Analyse de la solution alternative proposée par Seine-et-Marne environnement

Projet d'aménagement de la Bassée Version définitive

Septembre 2015

Figure 11 : Zoom périmètre 5

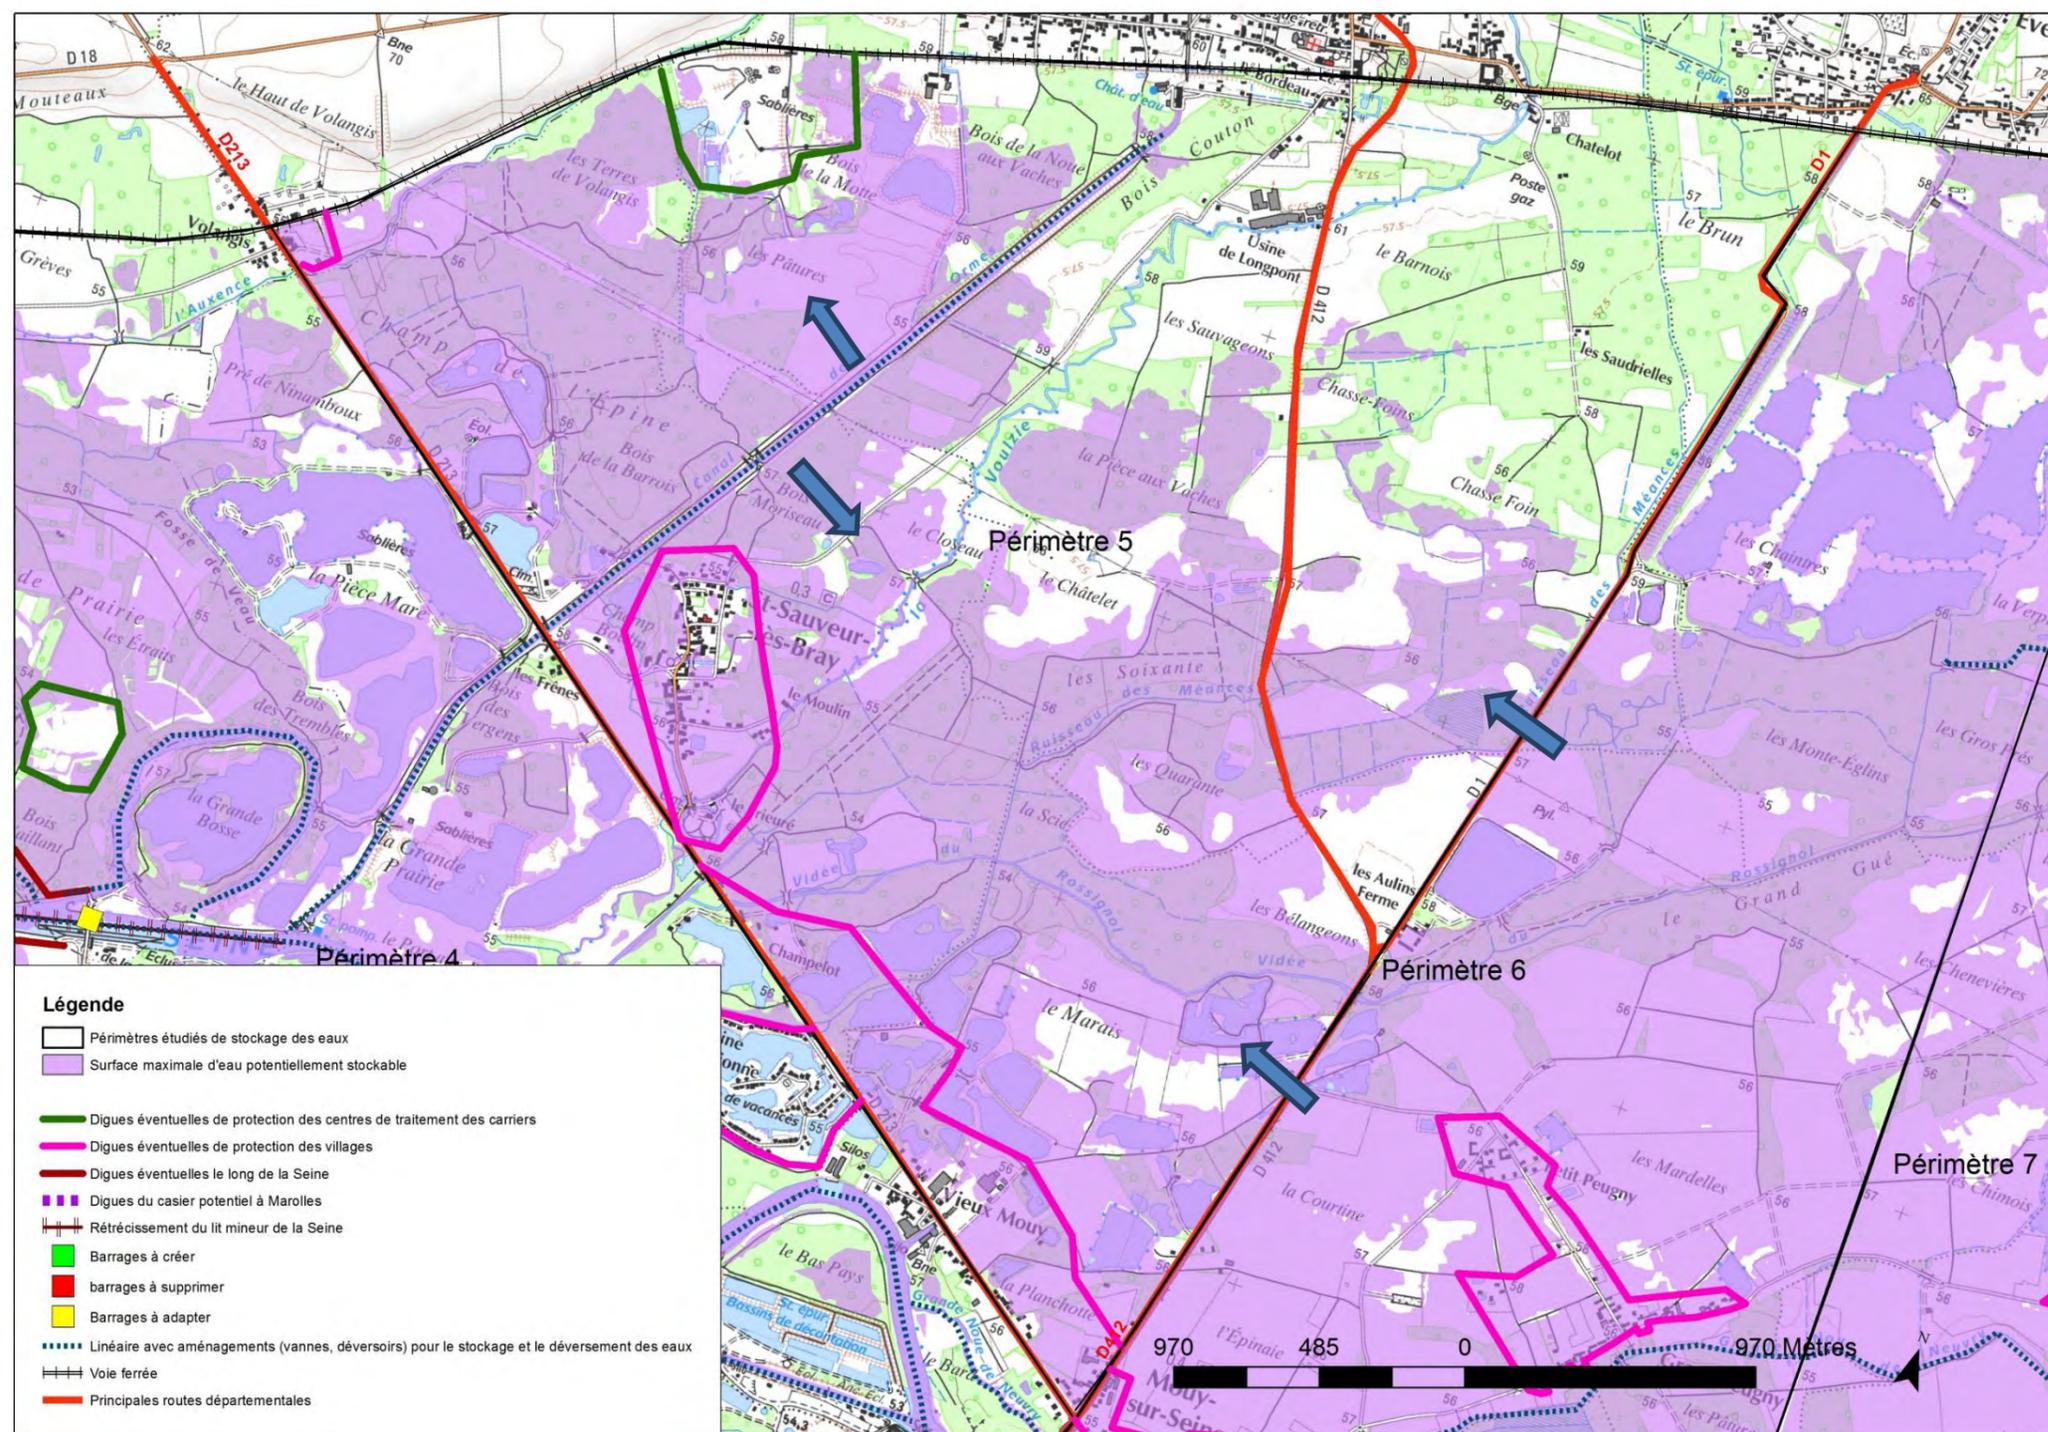
L'utilisation du canal des Ormes pour propager l'inondation semble irréalisable car le canal des Ormes est alimenté par pompage pour la production d'eau potable.

Des ouvrages seraient à prévoir pour la continuité écologique au niveau de la vidée du Rossignol et du ruisseau des Méances.

Un rehaussement de la RD213 et de la RD412 serait nécessaire pour la cote d'eau prise en référence

Figure 12 : Zoom périmètre 6 + 7

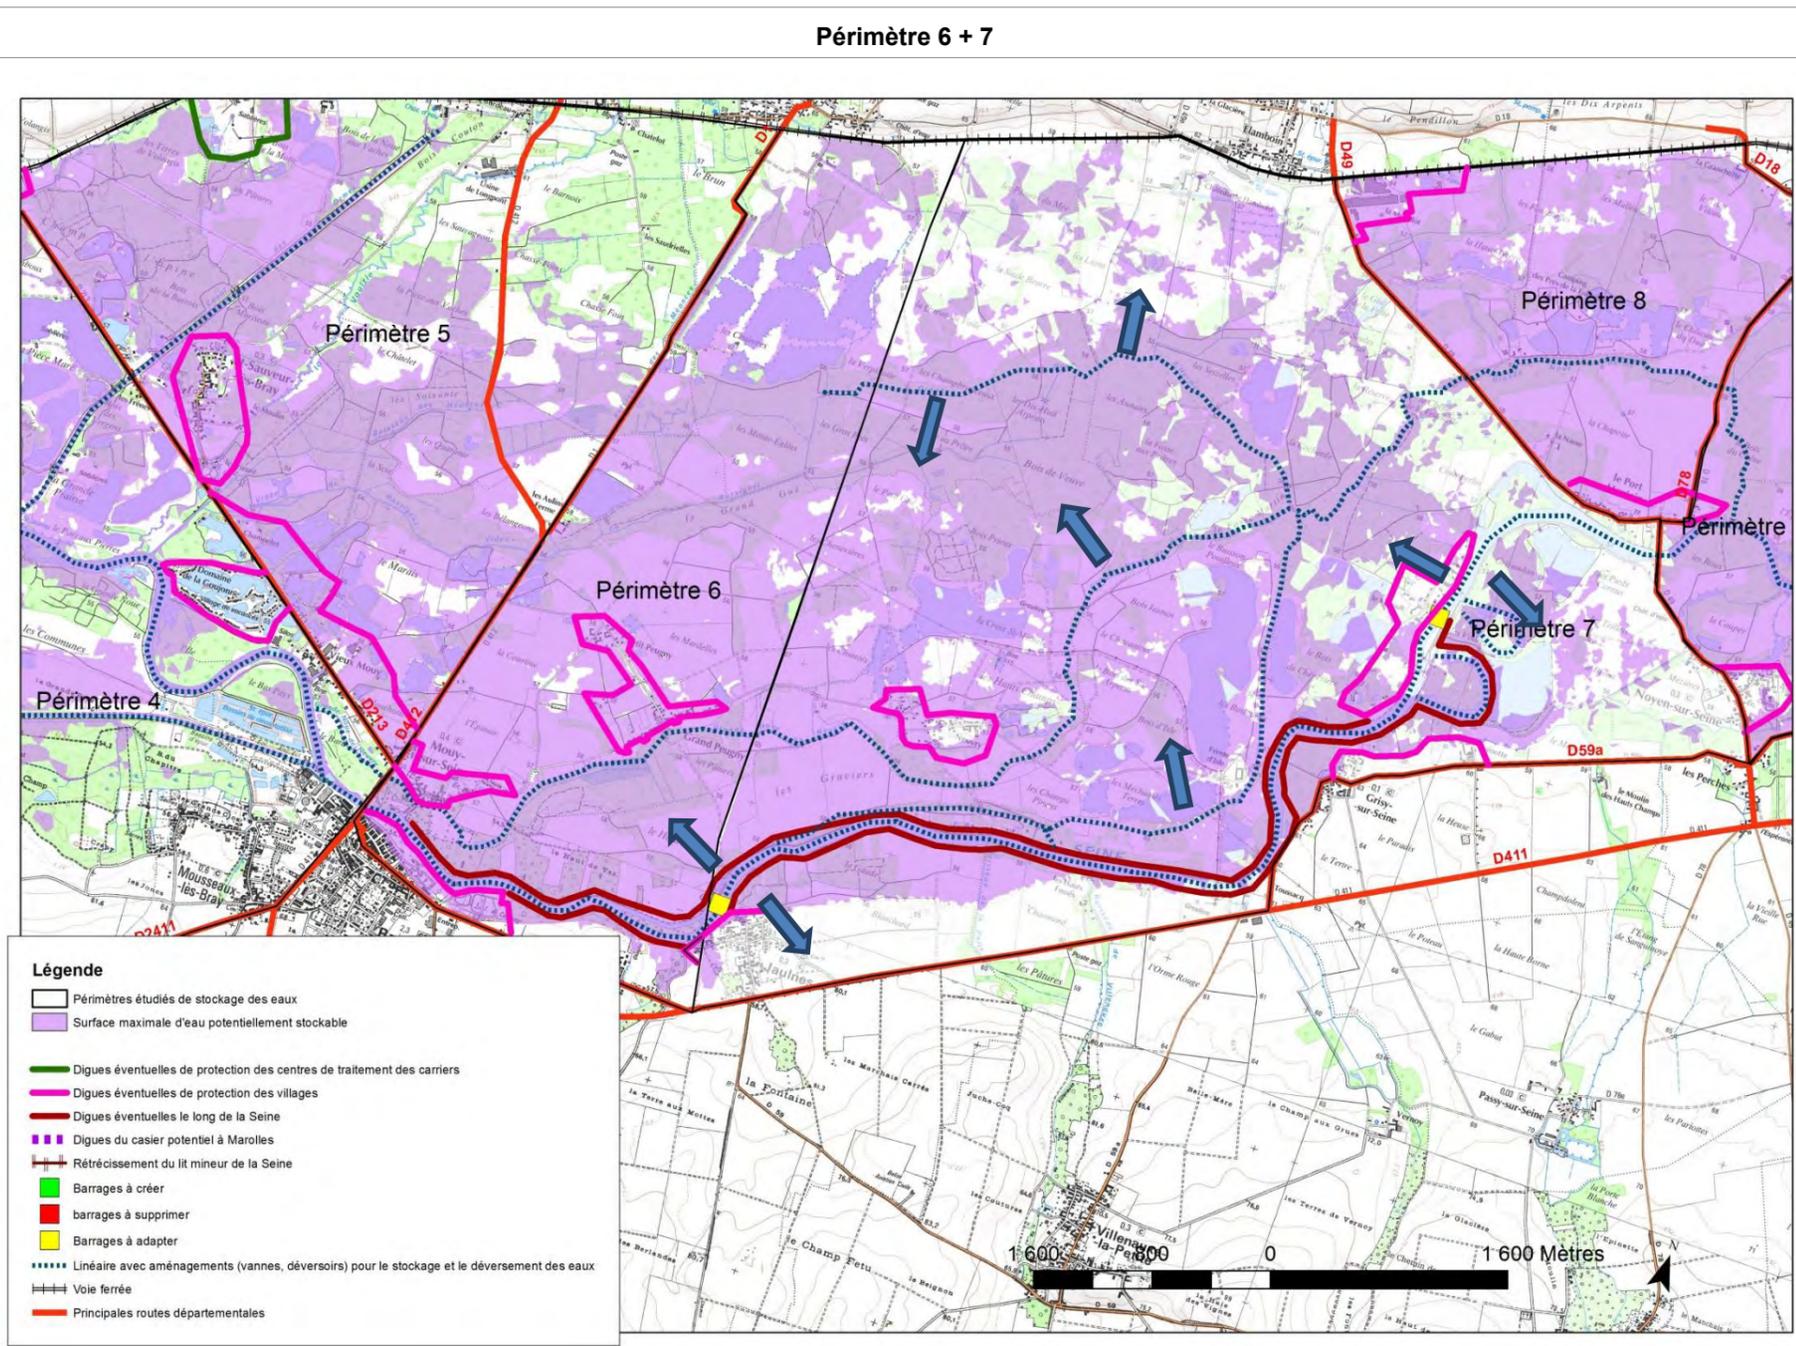
<p>Observations</p> <p>Le remplissage de ce périmètre dépend essentiellement de la faisabilité de l'adaptation des barrages (en terme technique et d'usages) pour tenir une cote d'eau plus élevée en période de crue.</p> <p>Le remplissage se ferait par les tronçons en amont des barrages (maintien d'une cote d'eau en crue au niveau des barrages de Jaulnes et de Vezoult). Il serait donc probablement nécessaire de mettre en place des digues le long de la Seine afin de ralentir le retour des eaux dans cette dernière.</p> <p>Un rehaussement de la RD1 et de la RD412 serait nécessaire.</p>

Figure 13 : Zoom périmètre 8

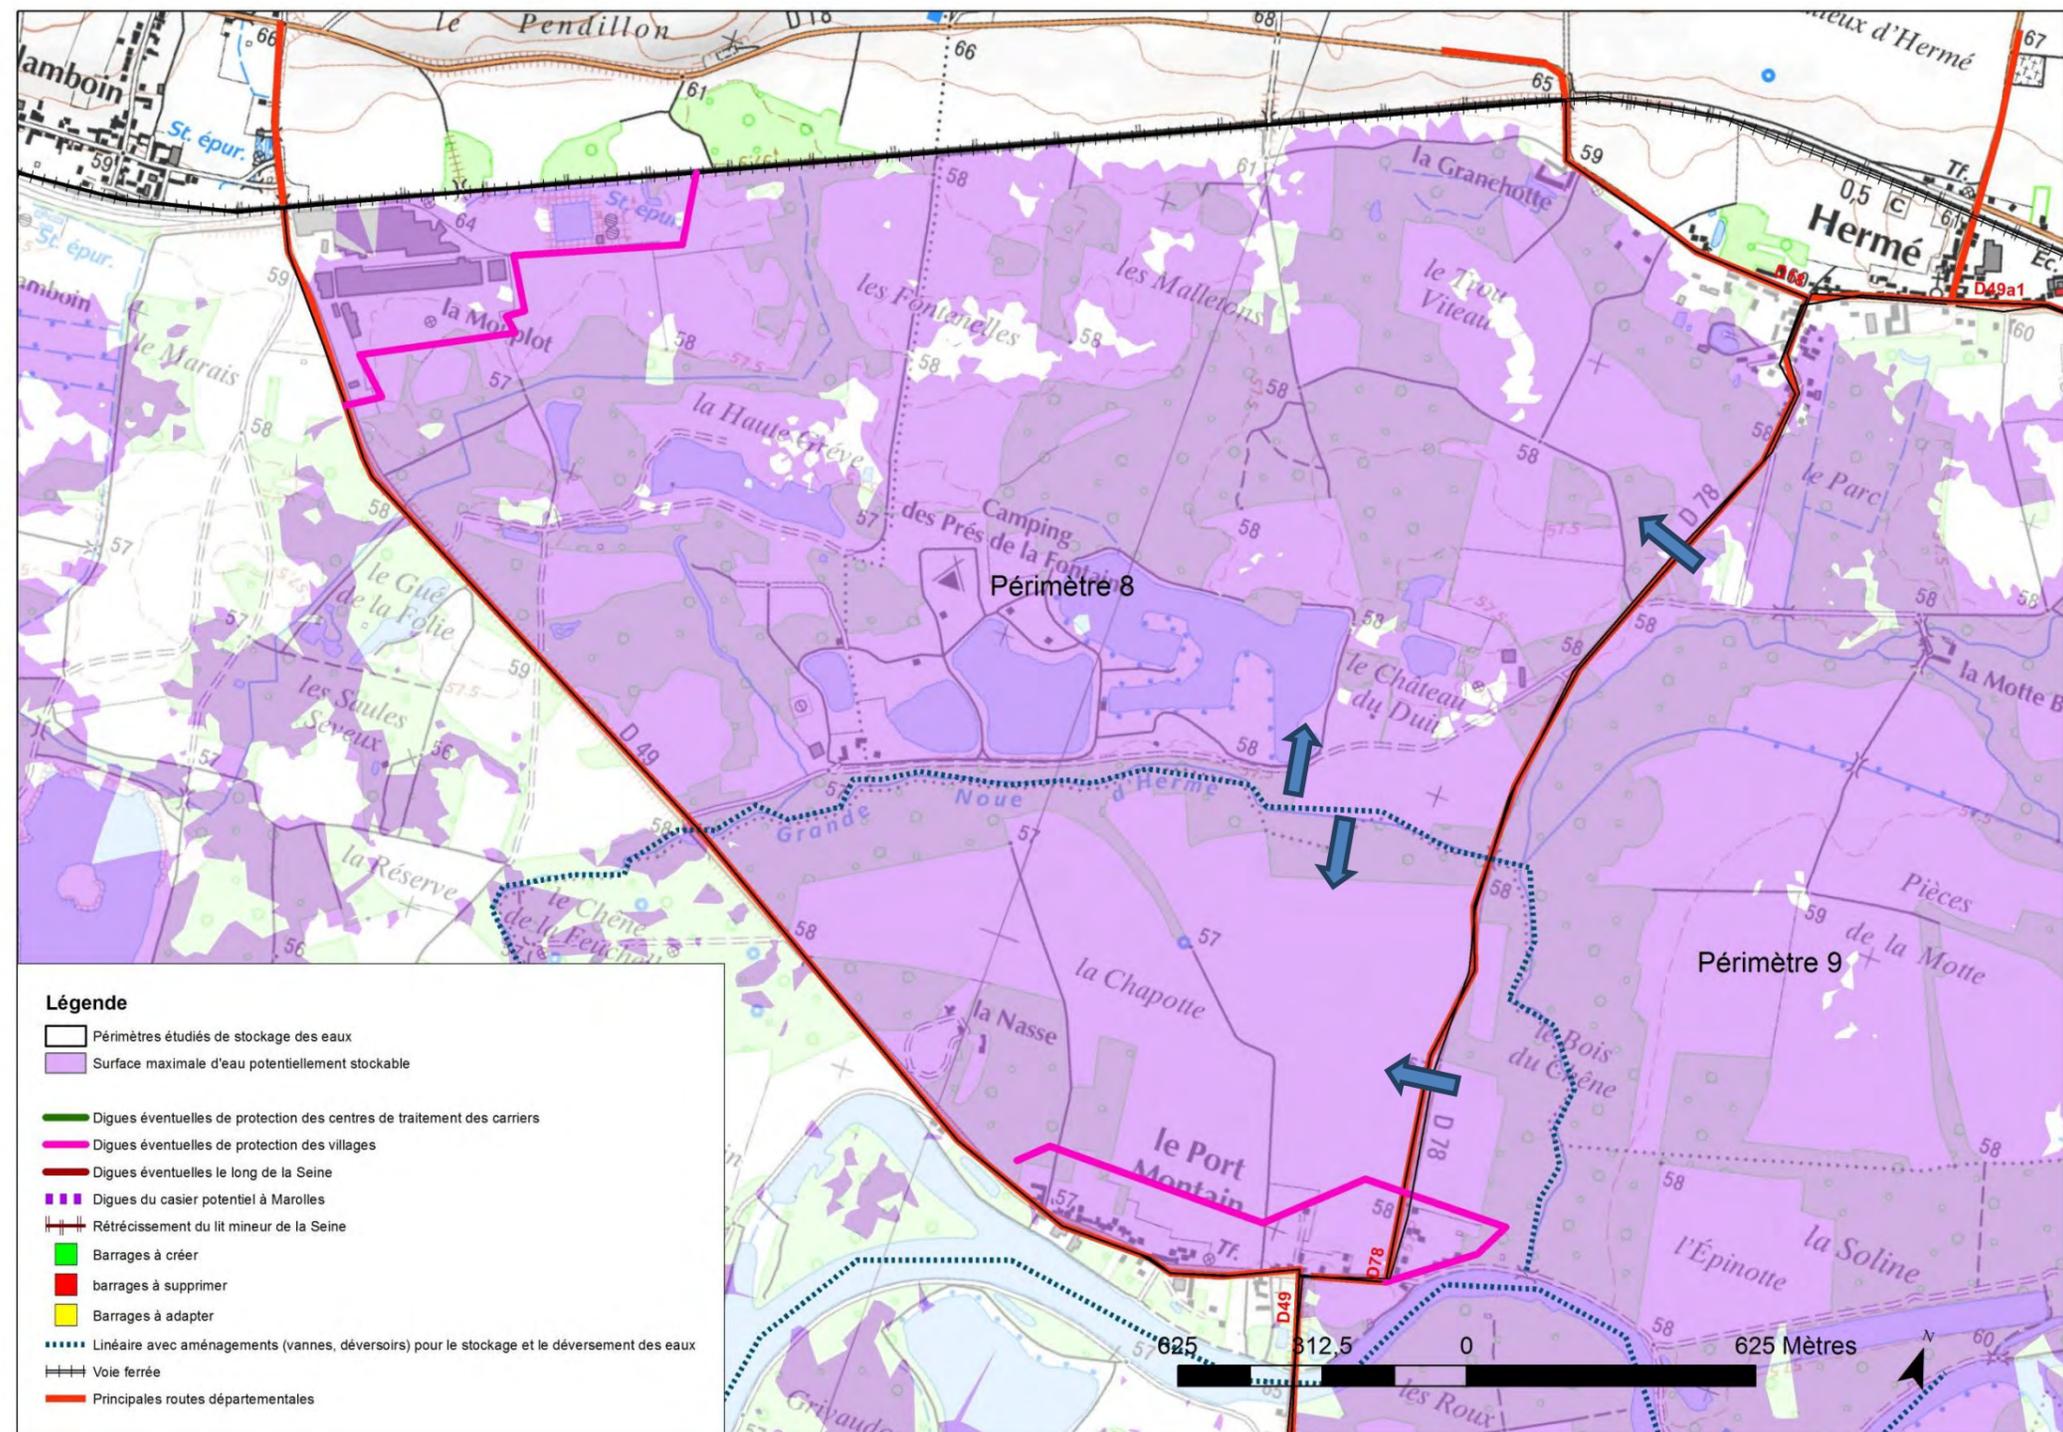
- Utilisation de la Grande noue d'Hermé pour propager l'inondation par aménagement de vannes et de déversoirs
- Eventuellement remplissage par le périmètre 9 de façon gravitaire et éventuellement par pompage
Observations
Le remplissage hydraulique dépend en partie de la faisabilité de la propagation de l'inondation via la Grande Noue d'Hermé.
Le remplissage pourrait être complété par transfert de l'eau collectée dans le périmètre 9 (si un mode d'alimentation est envisageable pour celui-ci, voir figure suivante). La cote d'eau prise en référence est proche de celle du périmètre 9. Ainsi, le remplissage gravitaire est incertain et nécessiterait éventuellement d'être complété par pompage.
Un rehaussement de la RD49, de la RD18 et de la voie ferrée serait nécessaire.

Figure 14 : Zoom périmètre 9

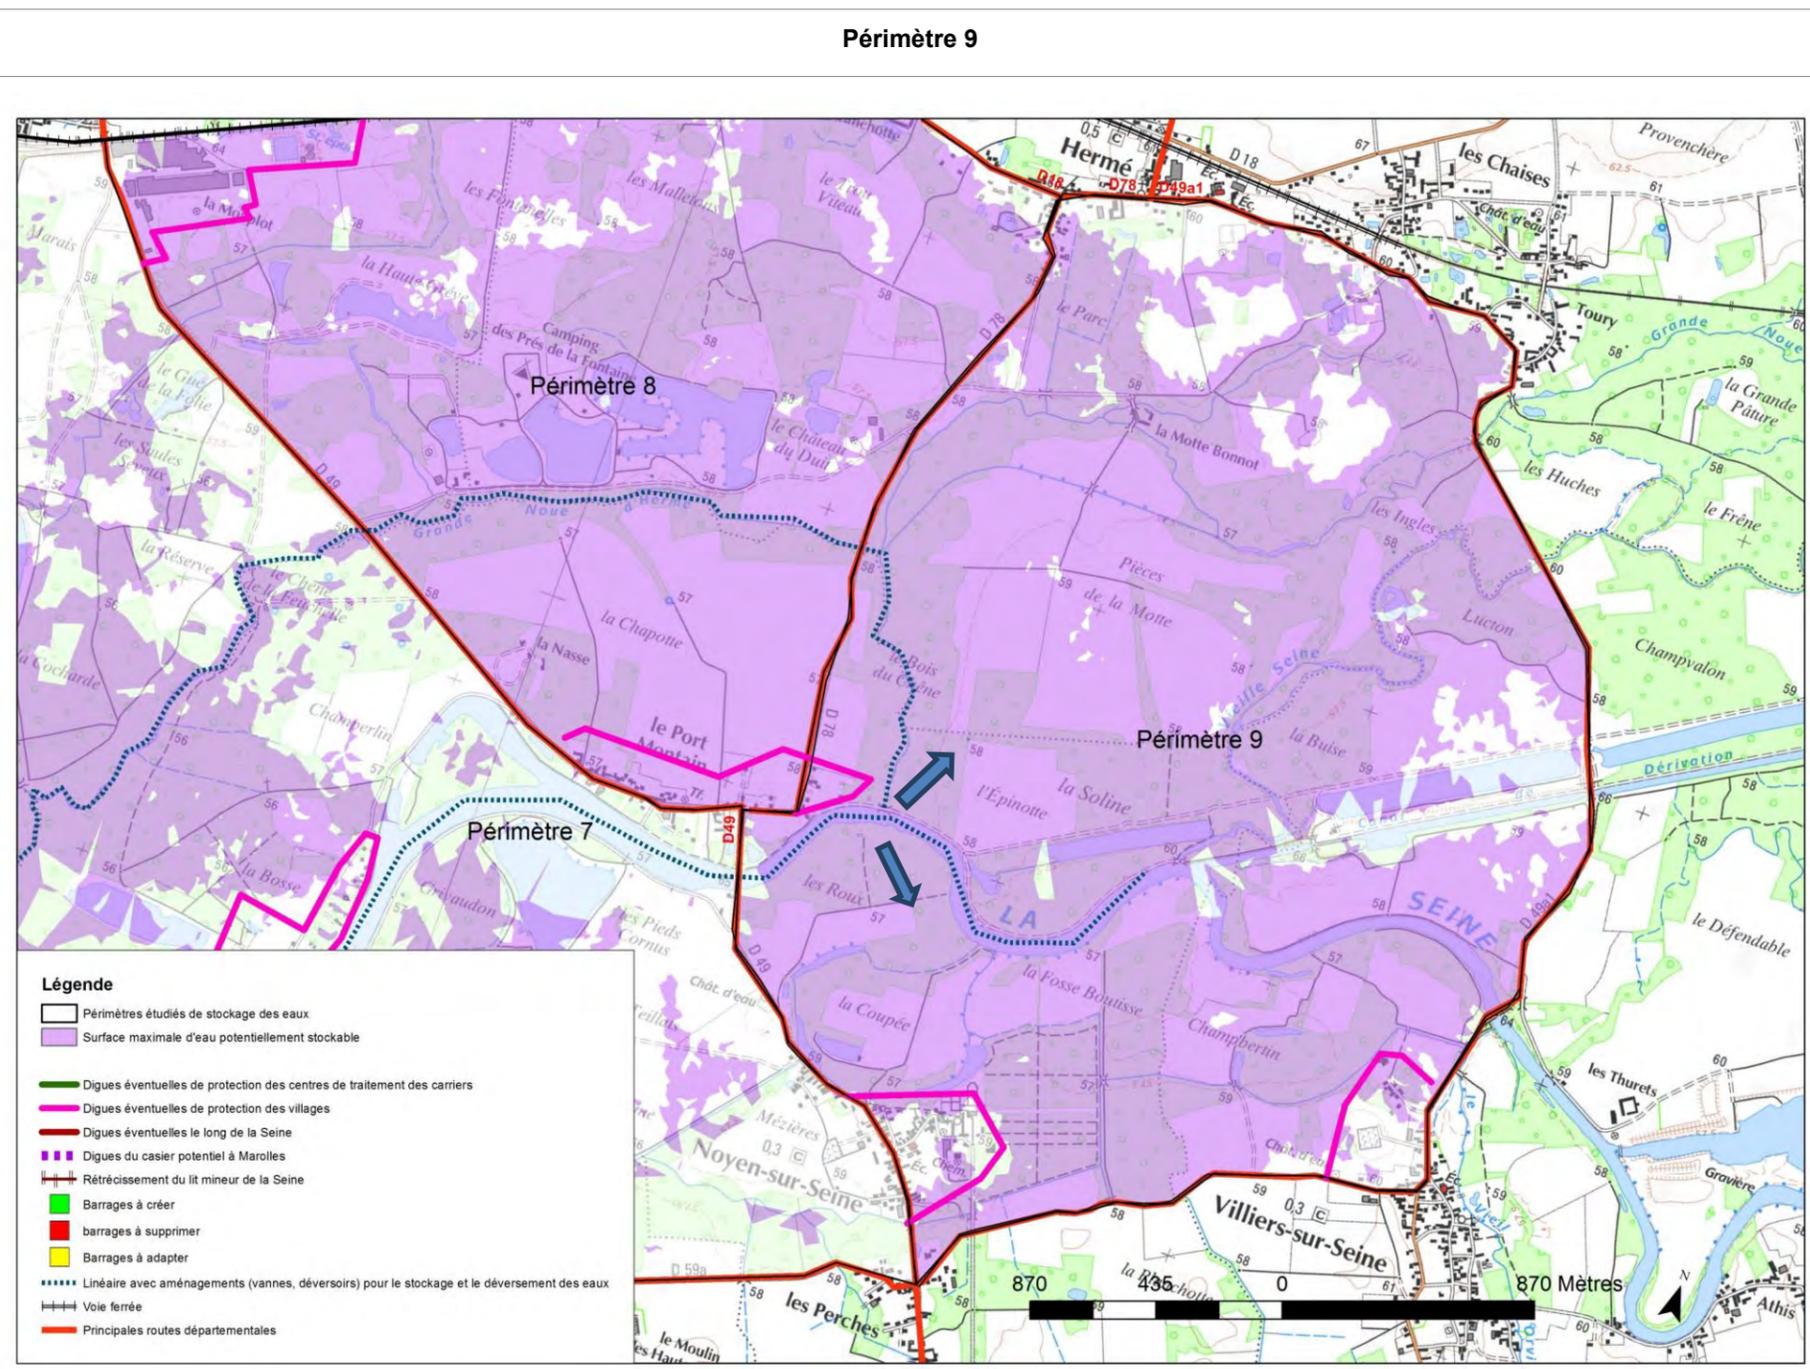
Ainsi il n'est pas clairement identifié de mode de remplissage de ce périmètre. Le volume potentiel de stockage a cependant été estimé pour les besoins de l'étude.
Un rehaussement de la RD49, de la RD59a, de la RD49a1 et de la RD78 serait nécessaire.
